BYTOVÁ A ADMIN. BUDOVA DRAHOBEJLOVA, PRAHA 9

Část dokumentace : Architektonicko stavební část **D.1.1**

Výkres: **Půdorys 1.NP**

Datum : 14.05.2026 | Měřítko : 1:50 | Počet A4 : | Paré: | SO :
Fáze projektu : DPS | Profese : ARS | Č. VÝKRESU D.1.1.04 R04

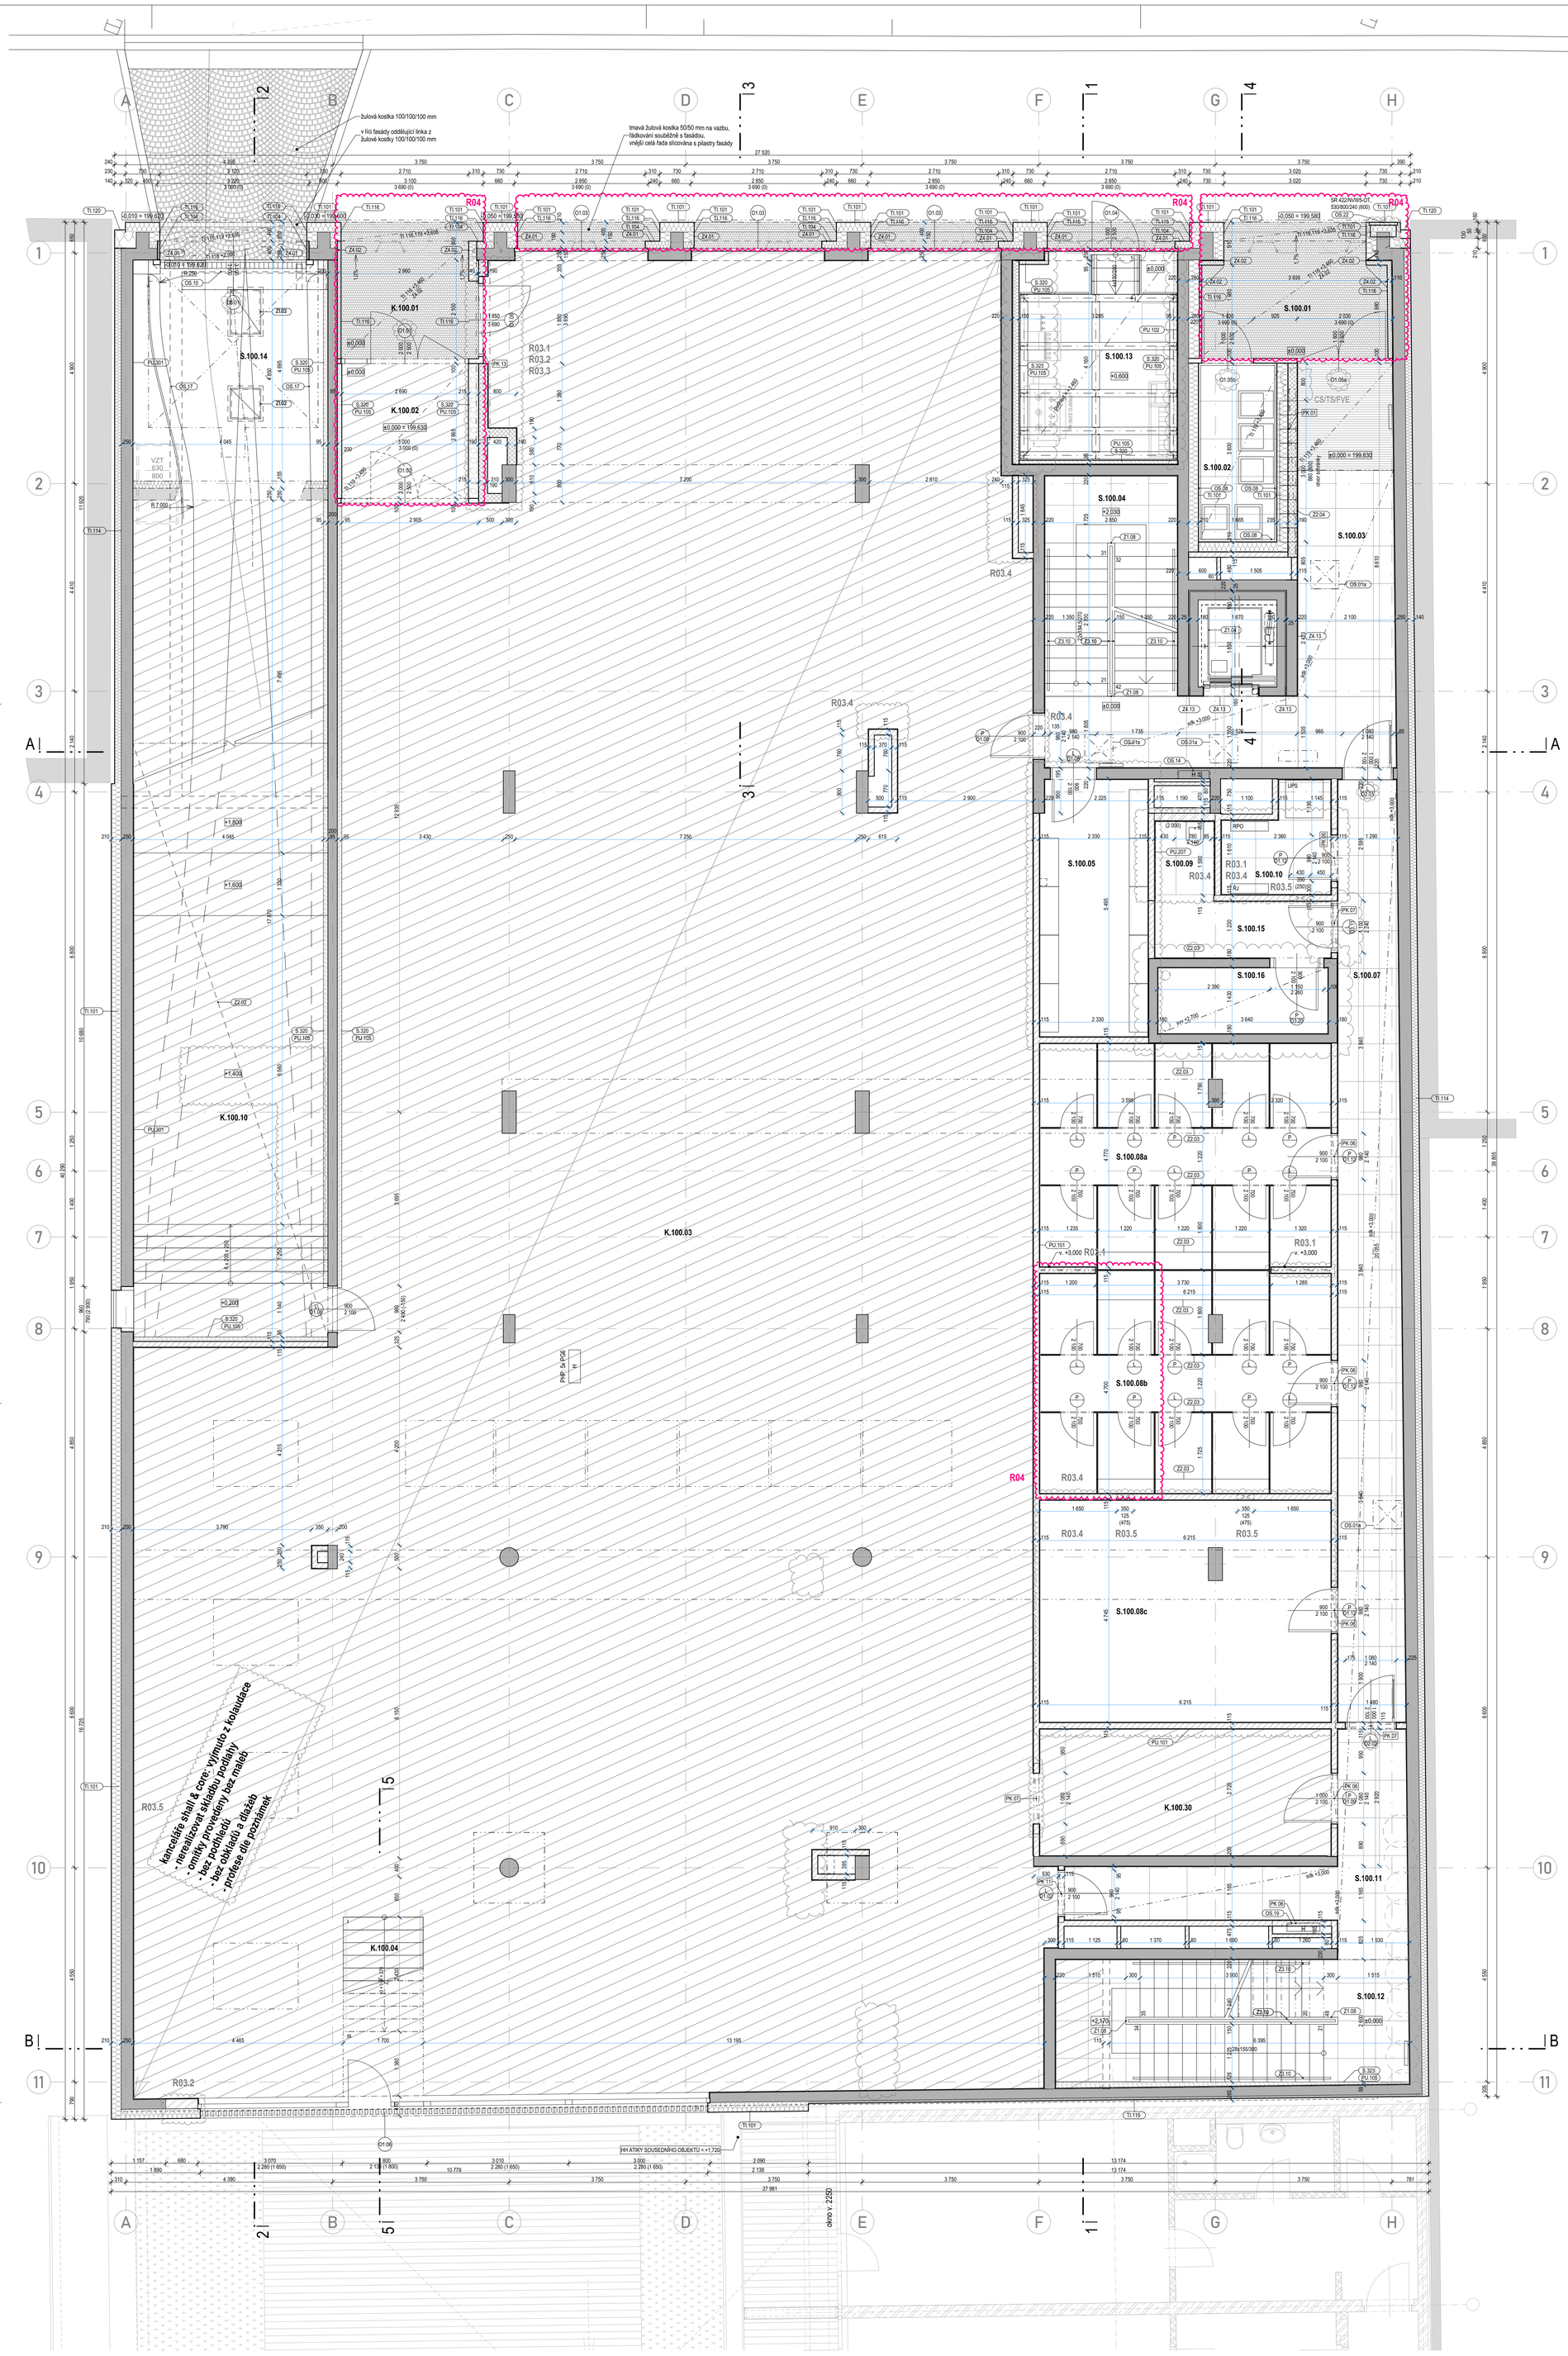
R 04 soupis změn: vráceny zrušené sklepní kóje v m.č. S.100.08b,
změna vnějších čistících zón na dlažbu, změna asfaltu v nikách na dlažbu,
zrušena vnitřní čistící zóna v kancelářích

R 03.5 soupis změn: S.100.08c a S.100.10 vzt mřížky, K.100.03 popis provedení

R 03.4 soupis změn:
S.100.10 přemístění dveří, zrušení podhledu, omítnout až ke stropu, změna požární odolnosti dveří
S.100.09 zrušení stěny, dveří a podhledu, S.100.03 / K.100.03 nové dveře do stávajícího otvoru,
K.100.03 zmenšení obezdívek jader na minimum,
S.100.08 změny a rušení sklepních kójí, změna rozsahu vyzdívek

R 03.3 soupis změn: boční vstup O1.08

R 03.2 soupis změn: dozdívka, rozměr O1.06, obezdívka u O1.02

R 03.1 soupis změn: vstupy kanceláře, příčky sklepy, úpravy podlah
ZMĚNA KOTOVÁNÍ STĚN NA HRUBÉ ZDIVO

R 02.2 soupis změn:
změny PBŘ: CS/TS/FVE
změny standardu dveří viz. Tabulka dveří
změny standardu oken viz. Tabulka oken
nika mč.: K.100.01

R 02.1 soupis změn:
změny prostupů v desce nad 1np do jader dvorní část
změna ovládání dveří: viz. D.1.4.6_ESL
změna 3 sklepních kójí na sklep S.100.16, nové dveře D3.11, D3.20

S.100.05: přemístění měření PRE:
otvor v žlb ponechat a zazdít Vapis, nový otvor, zrušit 4 sklepní kóje
posun tělesa UT a drážky pro něj v žlb

K.100.03:
zrušení vyzdívek, překladů a omítek sociálek, prázdný shall & core, profese beze změn, jen vývody

S.100.13: dTS
změna zateplení v TS, O1.04 požadavky PRE na dveře,
Z2.01 zrušit - dvojitá podlaha TS – dodá PRE
KOO prostupy, ESI zaplechovaný žlab z ext do TS
přemístění přípojkové skříně PRE
